# 改善箇所説明図

## 改善の内容

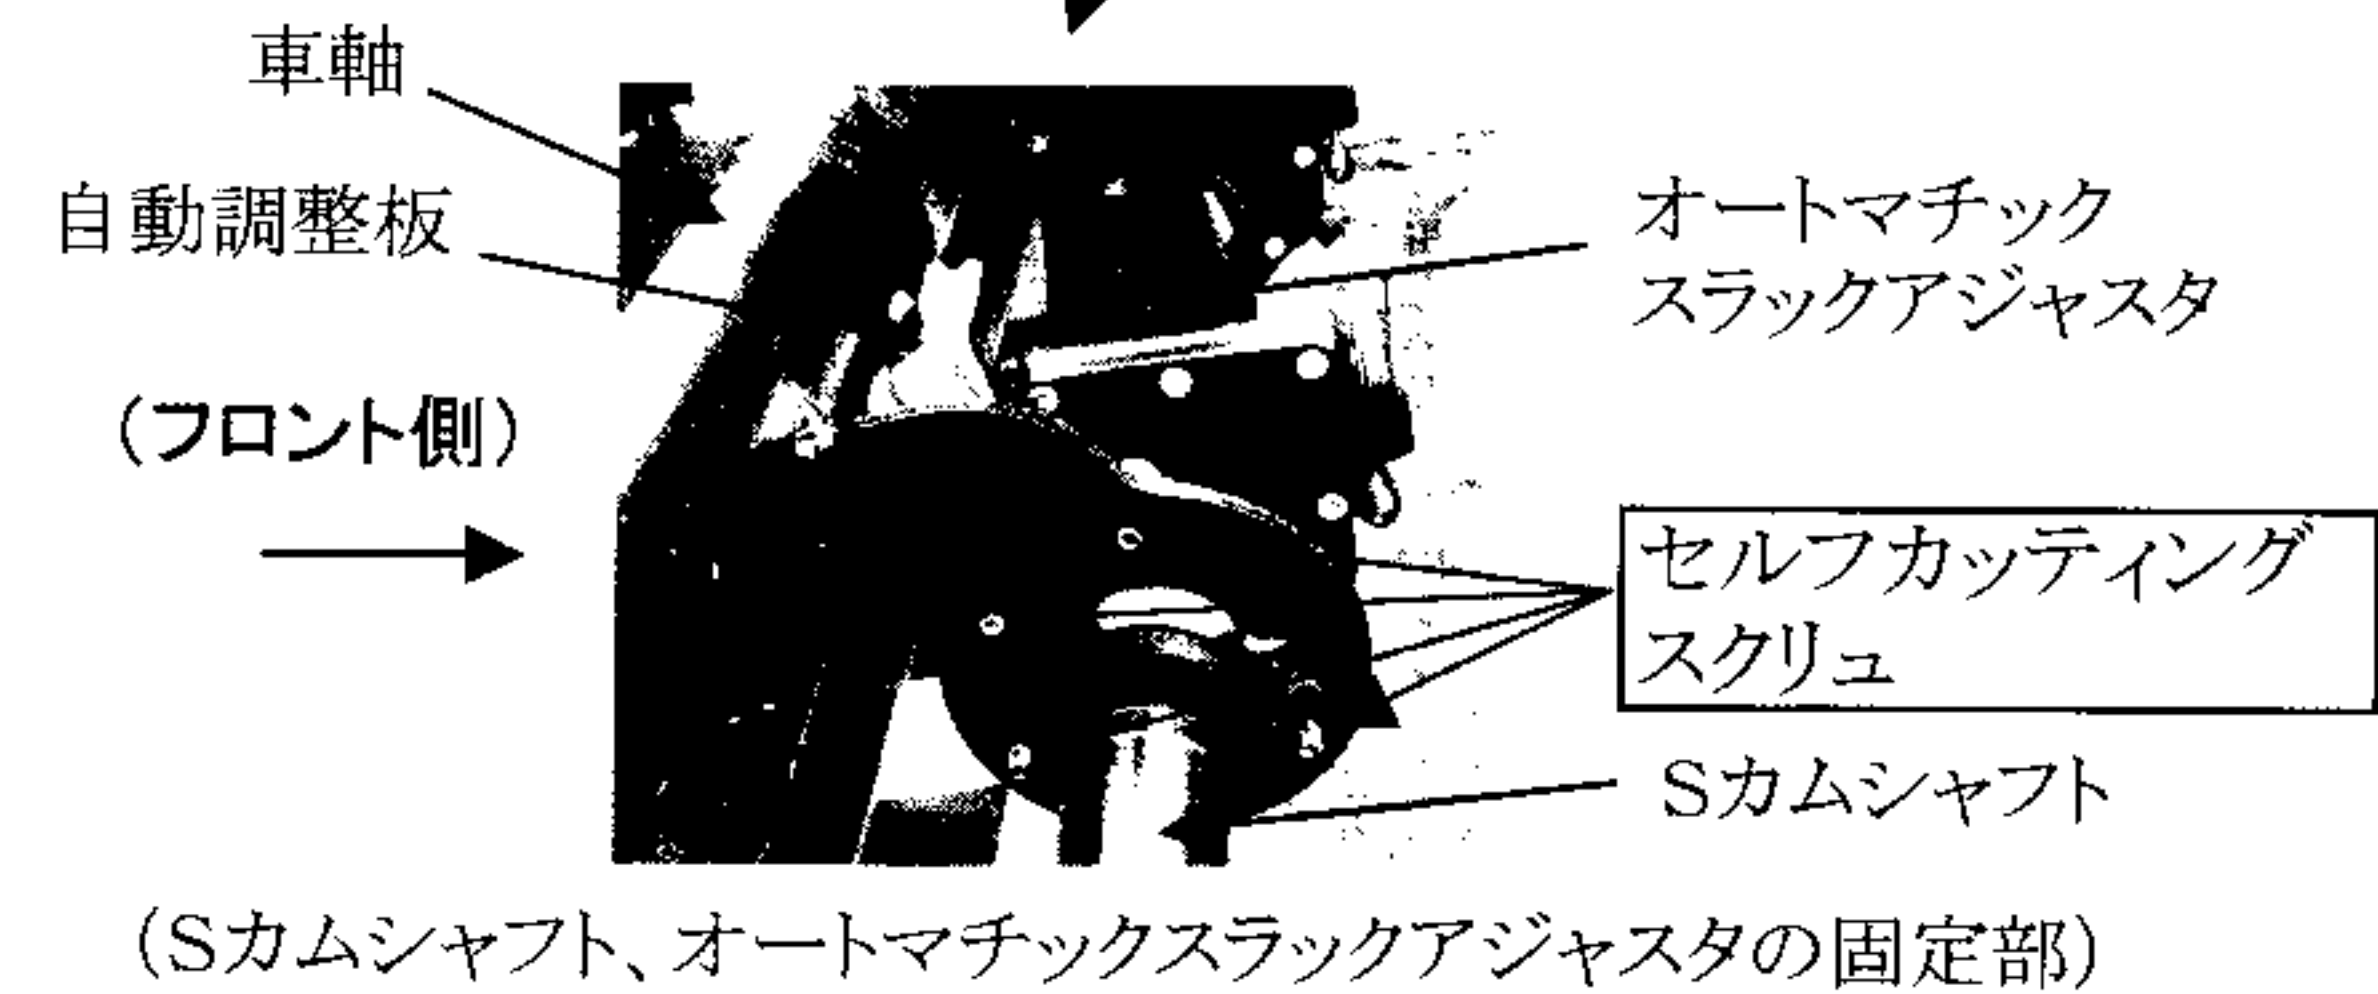
ライニング隙間調整板等を固定しているセルフカッティングスクリューの熱処理が不適切なため、当該スクリューの強度が不足しているものがあり、そのまま使用を続けると、当該スクリューの頭部が折損することがある。そのため、ライニング隙間調整板が脱落するとともに、ブレーキドラムとブレーキライニングの隙間を自動的に調整することができなくなるおそれがある。

全車両、セルフカッティングスクリューを対策品(ボルト、ナット)と交換する。

| 改善前                                               | 改善後                                                                               |
|---------------------------------------------------|-----------------------------------------------------------------------------------|
| <p>Sカムシャフト</p> <p>自動調整板</p> <p>セルフカッティングスクリュー</p> | <p>六角ボルト</p> <p>Sカムシャフト</p> <p>自動調整板</p> <p>ロックナット</p> <p>六角ナット<br/>スプリングワッシャ</p> |
